TB／T 3113—2015《ZD9/ZDJ9系列电动转辙机》第1号修改单

修 改 内 容

图 3　ZD9/ZDJ9-S 170/2.5 型电动转辙机（双动作杆、双表示杆）

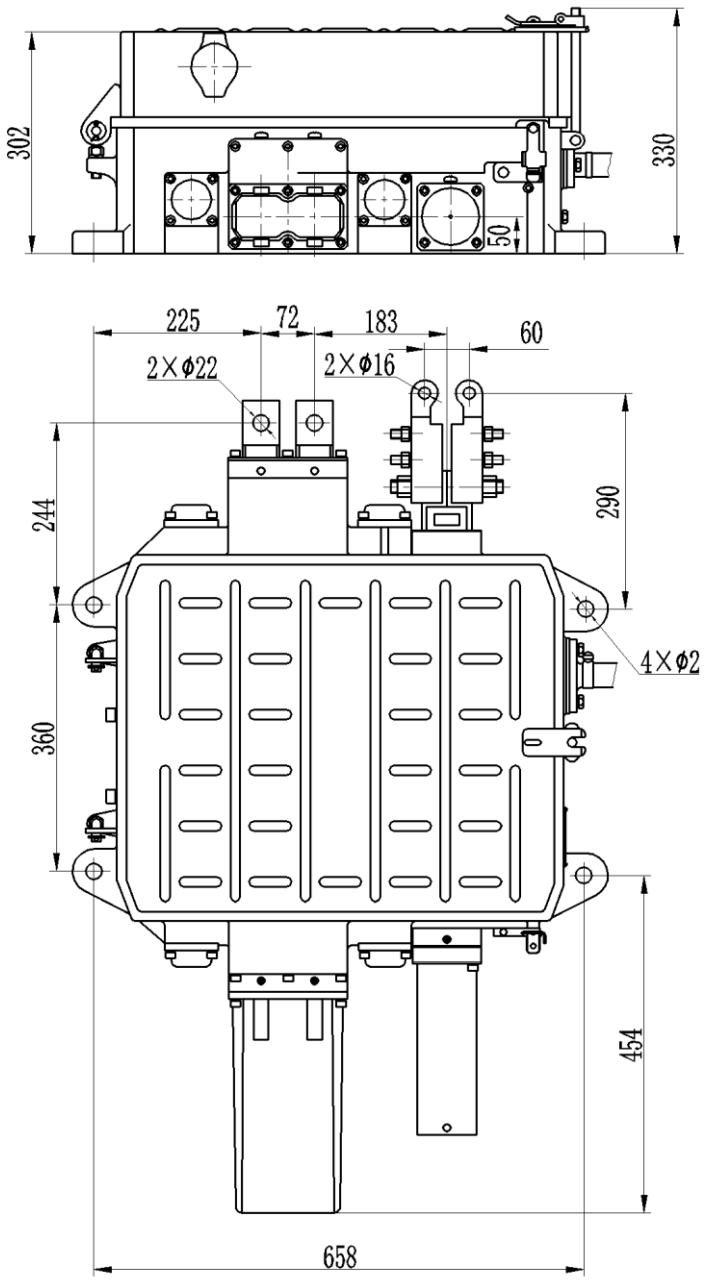
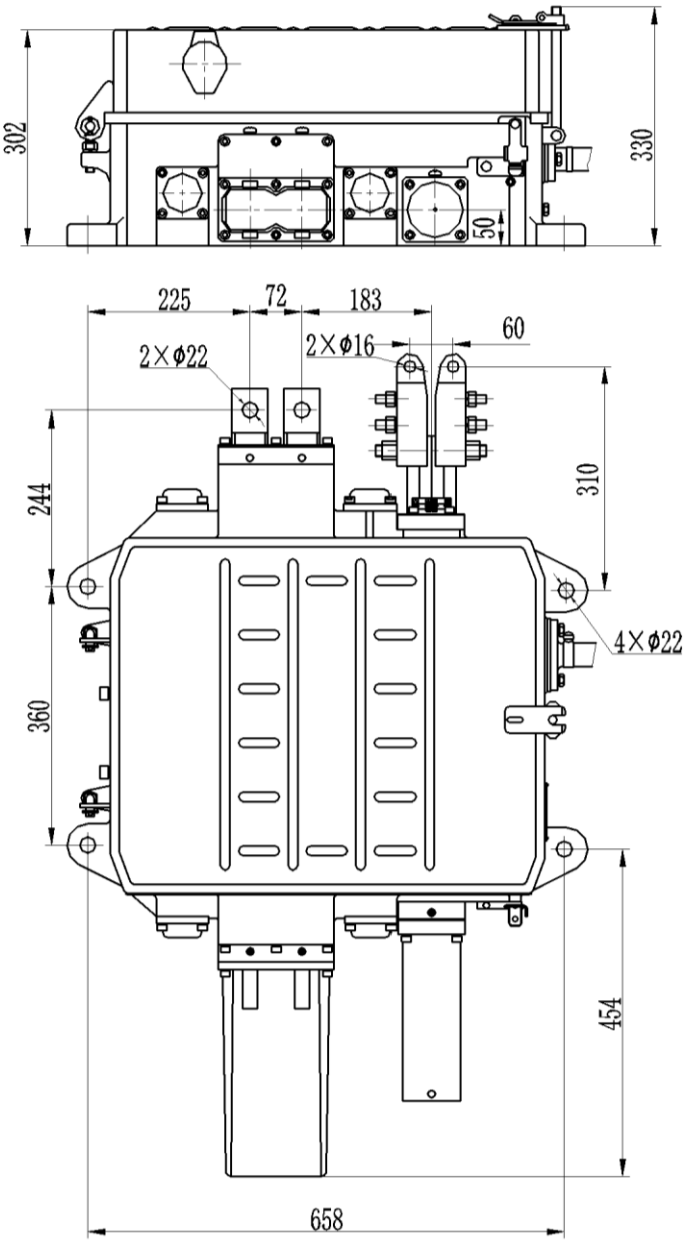
一、图3

原图3：

修改为：

图 3　ZD9/ZDJ9-S 170/2.5 型电动转辙机（双动作杆、双表示杆）
